Acuerdo 941 Por el cual se aprueba la incorporación del cambio en los límites de generación y absorción de potencia reactiva de las unidades 1 a 3 de la planta de generación San Francisco y las respectivas curvas de carga

941

2 Marzo, 2017

Curva de cargabilidad unidades 1 a 3 San Francisco

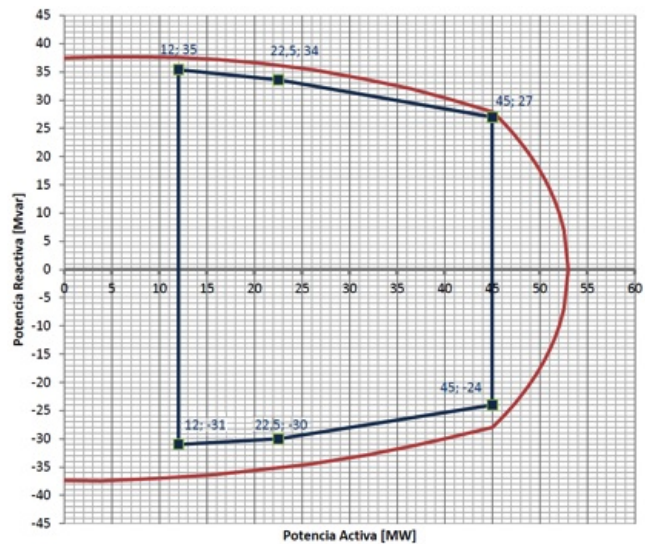
Que como resultado de la realización de las pruebas de potencia reactiva de las unidades 1 a 3 de la planta de generación San Francisco, se encontraron diferencias en los límites de generación y absorción de potencia reactiva, haciéndose necesario solicitar el cambio de los parámetros de la curva de cargabilidad.

Aprobar la declaración de una nueva curva operativa de carga de las unidades 1 a 3 de la planta de generación San Francisco, en las que se define la capacidad para entrega y absorción de potencia reactiva de la unidad en función de la potencia activa generada.

P [MW]	Q [Mvar]	P [MW]	Q [Mvar]
45	27	45	-24
22.5	34	22.5	-30
12	36	12	-31
